Änderungsantrag

TOP:
Vorlagen-Nummer: **VII/2022/04247**
Datum: 15.06.2022
Bezug-Nummer. VII/2021/03498
PSP-Element/ Sachkonto:
Verfasser: Eigendorf, Eric
Plandatum:

Betreff: Änderungsantrag der SPD-Fraktion zum Stadtbahnprogramm Halle, Elsa-Brändström-Straße - Variantenbeschluss

Abweichend von der Vorzugsvariante der Vorplanung zum Ausbau der Elsa-Brändström-Straße wird als Grundlage für die weitere Planung im nördlichen Abschnitt A die folgende Variante bestätigt:

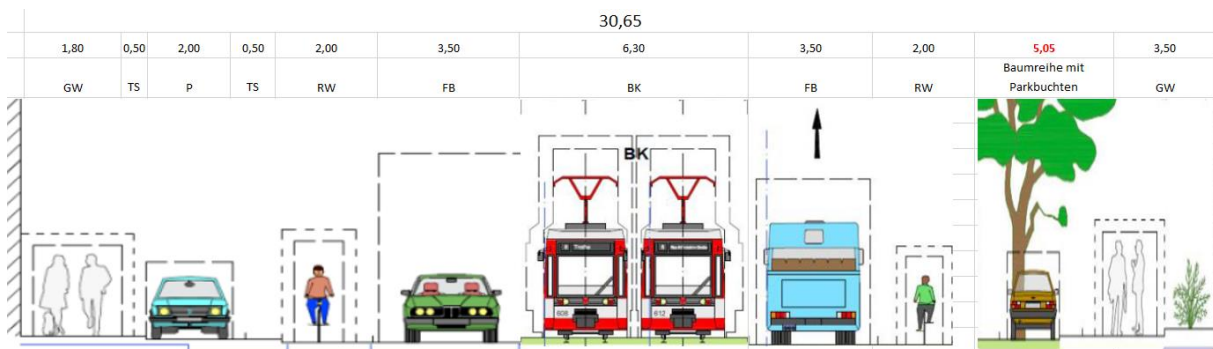
- 1. Die Straßenbahn wird in Mittellage auf einem besonderen Bahnkörper geführt. Auf beiden Seiten des Bahnkörpers schließen sich je eine Fahrbahn und ein Radfahrstreifen an. Auf der Ostseite werden zwischen Radfahrstreifen und Gehweg Stellplätze für PKW geschaffen. Auf der Westseite werden auf den freien und möglichen Flächen zwischen den Bäumen Parkbuchten geschaffen.**
- 2. Es wird die Aufstellung von jeweils vier Ladestationen (Wallboxen) auf der Ostseite geprüft. Zudem wird geprüft, welche baulichen Voraussetzungen notwendig sind, um die Aufstellung weiterer Ladestationen zu ermöglichen.**

Querschnitt 1-1 (Nordabschnitt - Höhe Haus-Nr. 206)

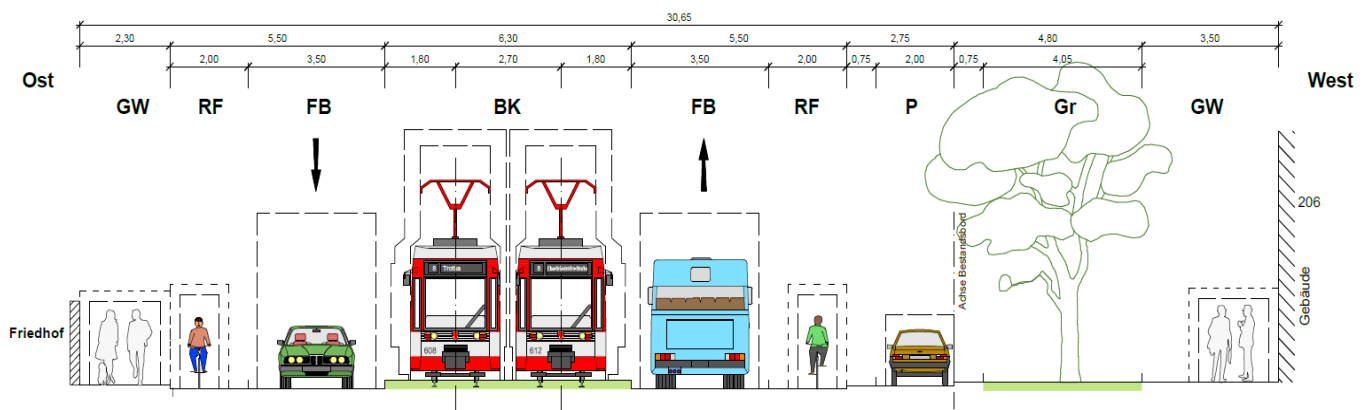
Vorschlag der Verwaltung:

In der vorgeschlagenen Variante können der Großteil der Parkplätze auf der Ostseite erhalten bleiben und der Verkehrsraum effektiv genutzt werden. Auf der westlichen Seite werden ca. 30 Parkplätze in Parkbuchten entstehen.
